Boa tarde, solicito esclarecimentos para o pregão 36/2022

SOLICITO ESCLARECIMENTO SOBRE O REGISTRO DE PREÇO PR/36/2022

DESPACHO 263/2022 - DAL/CAER

OBJETO: AQUISIÇÃO DE MATERIAL HIDRÁULICO FERROSO.

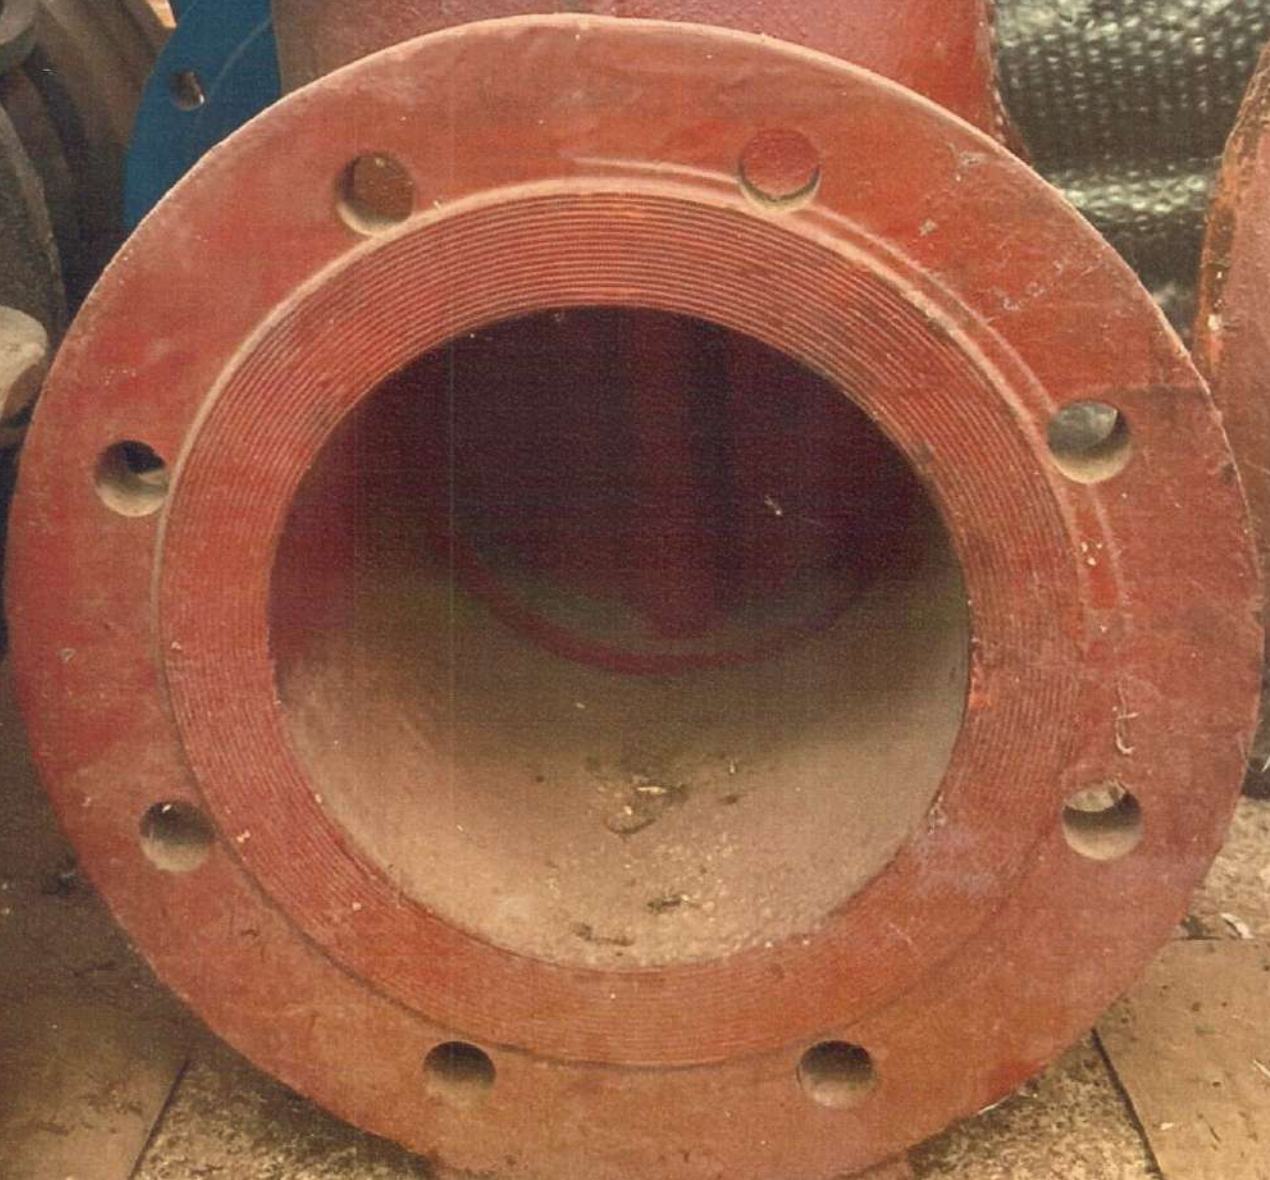
Para os itens 11 á 18 onde se lê: REGISTRO DE GAVETA CHATO BOLSA/BOLSA, DN100mm, EM FERRO FUNDIDO PN10, COM CABEÇOTE PARATUBOS PVC PBA CLASSE 12. COM ANÉIS DE BORRACHA, MARCA TUPY OU SIMILAR, levando em consideração o descritivo, ficamos em duvida se o material cotado é cunha metálica ou cunha emborrachada, uma vez que o mesmo não cita as normas ABNT vigentes, e nem deixa claro em seu descritivo qual seria o modelo correto para cotação.

sendo que ambos são em ferro fundido, (corpo) porem sobre a cunha não existe nenhuma especificação a se observar. solicito que essa duvida seja sanada, pois interfere diretamente no preço a ser ofertado em proposta.

PARA OS ITENS 19 Á 23 onde se lê: REGISTRO DE GAVETA OVAL COM FLANGES DE OITOFUROS, DN100mm, EM FERRO FUNDIDO PN10, COM CABEÇOTE PARA TUBOS PVC PBA CLASSE 12. COM ANÉIS DE BORRACHA, MARCA TUPY OU SIMILAR, levando em consideração o descritivo, ficamos em duvida se o material cotado é cunha metálica ou cunha emborrachada, uma vez que o mesmo não cita as normas ABNT vigentes, e nem deixa claro em seu descritivo qual seria o modelo correto. para cotação. sendo que ambos são em ferro fundido, (corpo) porem sobre a cunha não existe nenhuma especificação a se observar. solicito que essa duvida seja sanada, pois interfere diretamente no preço a ser ofertado em proposta.

Em resposta ao pedido de esclarecimento enviado pela empresa GRUPO COMERCIAL MASSARELLI, informamos a essa Comissão Permanente de Licitação – CPL, que os itens mencionados na folha N° 164, são com cunha de ferro e com anel de borracha, conforme relatório fotográfico anexo aos autos.
